Processo nº 2090.01.0006475/2026-28

Assunto: Sugestão de Arquivamento do Processo SLA nº 21254/2026.

DESPACHO

GOVERNO DO ESTADO DE MINAS GERAIS FUNDAÇÃO ESTADUAL DO MEIO AMBIENTE Unidade Regional de Regularização Ambiental Zona da Mata - Coordenação de Análise Técnica	DESPACHO	Nº : 276/2026
			Data: 10/07/2026
Documento SEI nº: 144194638			
Empreendedor: Vieira Terraplanagem e Materiais de Construção LTDA		CNPJ: 47.708.469/0001-43	
Empreendimento: Vieira Terraplanagem e Materiais de Construção LTDA		C P F : 47.708.469/0001-43	
Município: Mercês/MG		Zona: Rural	
Assunto: Sugestão de arquivamento do processo SLA nº 21254/2026			
Remetente			
Alécio Campos Granato - Gestor Ambiental		URA ZM-CAT	
De acordo: Marcos Vinícius Fernandes Amaral Coordenador Regional de Análise Técnica		URA ZM-CAT	
Destinatário			
Nathanne Ferreira Viana Chefe da Unidade Regional de Regularização Ambiental Zona da Mata		URA ZM	
Sra. Chefe Regional,

Figura 01: Planta do empreendimento identificando o sistema de drenagem de água pluvial a ser implantado. **Fonte:** Relatório Ambiental Simplificado (RAS)- Processo SLA Nº 21254/2026.

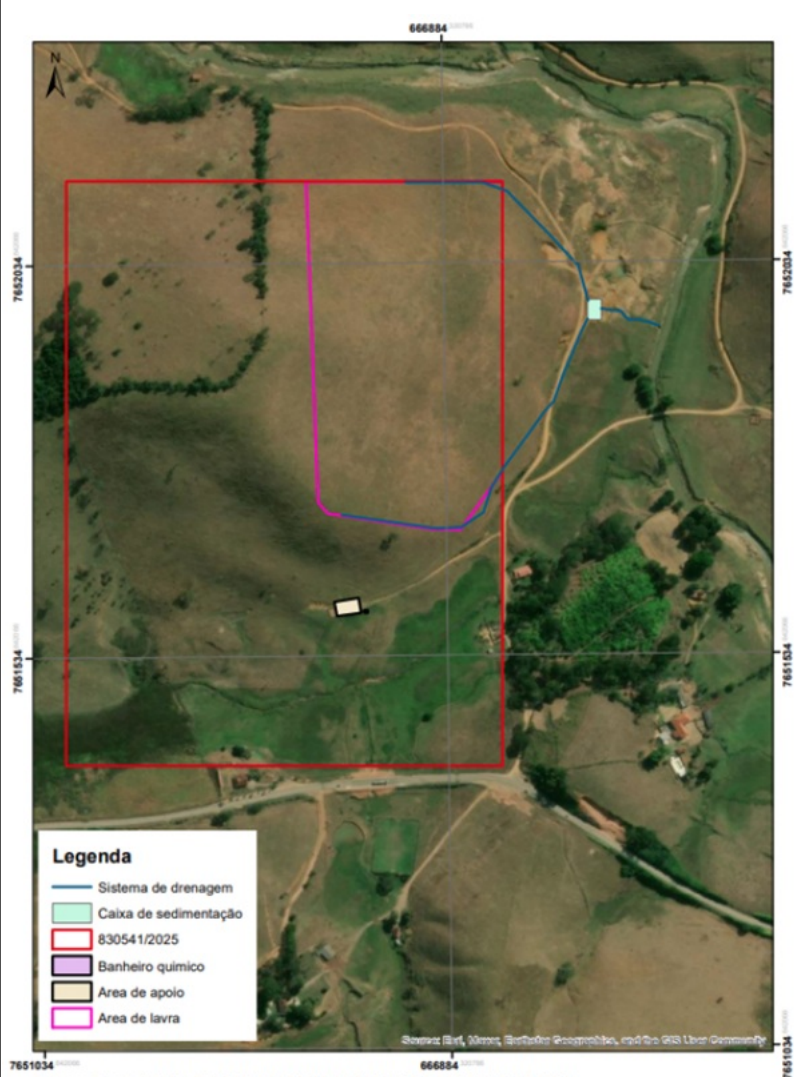
Considerando que consta nos autos do processo planta indicando a delimitação do sistema de controle/condução de águas pluviais previstos para o empreendimento, conforme figura 01;

Considerando que haverá necessidade de intervenção em Área de Preservação Permanente (APP) para a implantação do sistema de drenagem para condução de águas pluviais até o ponto de lançamento no Rio Pomba;

Manifestamos pelo arquivamento do requerimento de licença, solicitação 2026.05.04.003.0001587, processo SLA Nº 21254/2026 diante da necessidade de regularização da(s) intervenção(ões) ambiental(is), para implantação do sistema de drenagem de águas pluviais e acesso à área de lavra, previamente a formalização do processo, nos termos do Art.15, parágrafo único da Deliberação Normativa Copam nº 217/2017, e Art.17, §3º, do Decreto Estadual nº 47.383/2018; bem como das
